CONSTRUCCION JUZGADO DE PAZ DE SAN MARTIN

CIRCULAR ACLARATORIA N°2 LICITACIÓN PÚBLICA N° 21/22

ANEXO 1

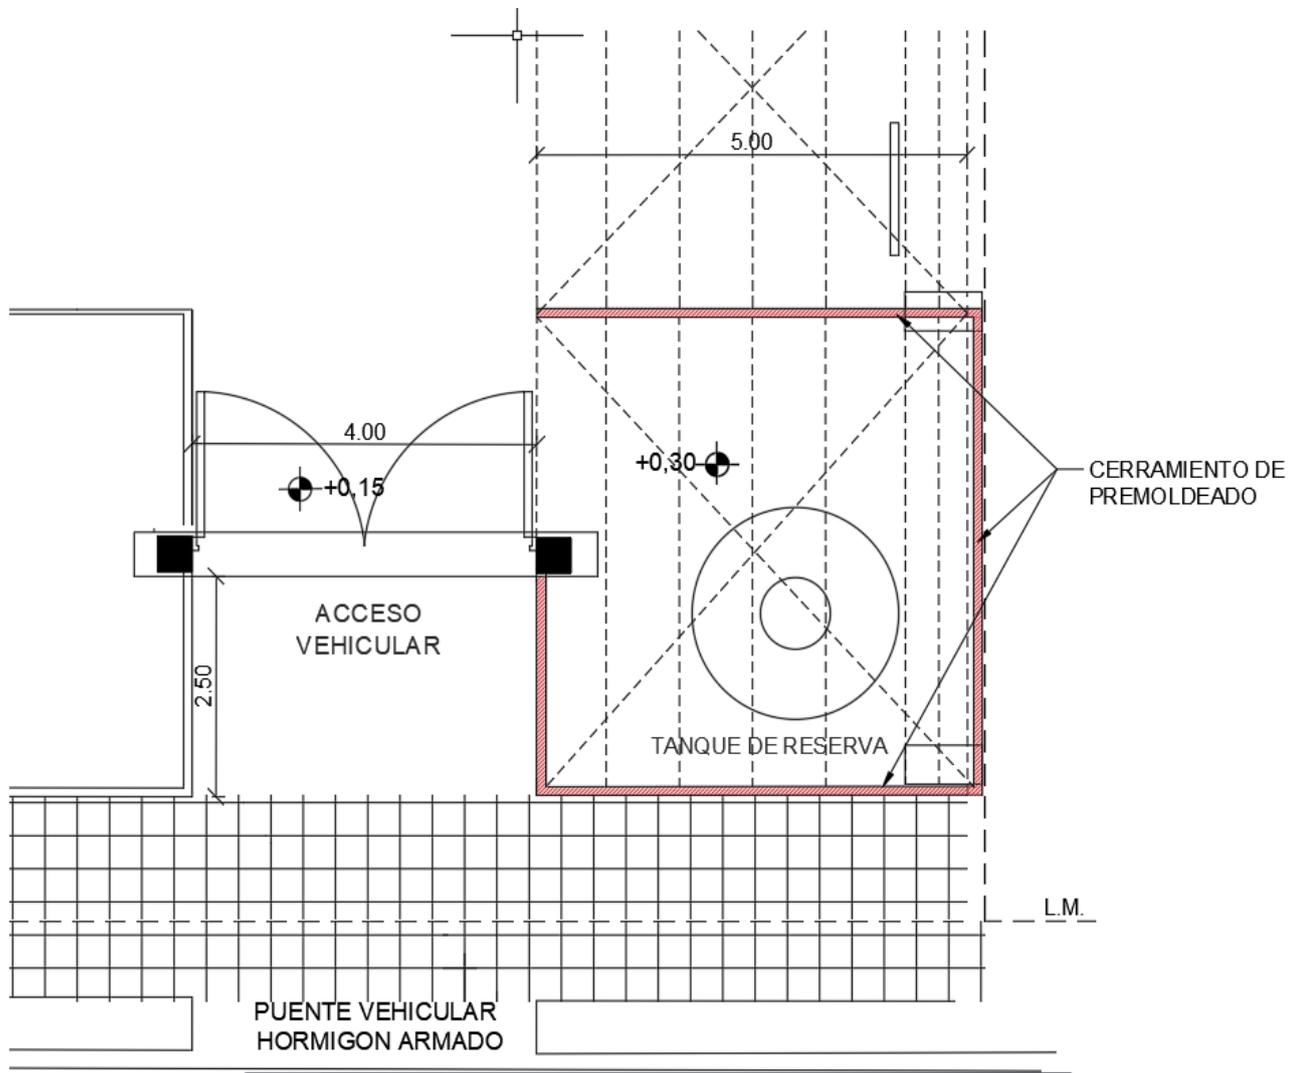
4- Buenas tardes, realizamos la siguiente consulta: cerramiento premoldeado, no encontramos la ubicación en el plano de dicho cerramiento. nos indicarían especificaciones y ubicación?

4- El cerramiento de premoldeado se realizará sobre una viga de fundación de 0.20 ancho x 0.30 alto, con armadura mínima reglamentaria. Ver ubicación en Anexo 1 y Detalle en Anexo 2. Terminación con revestimiento plástico. -
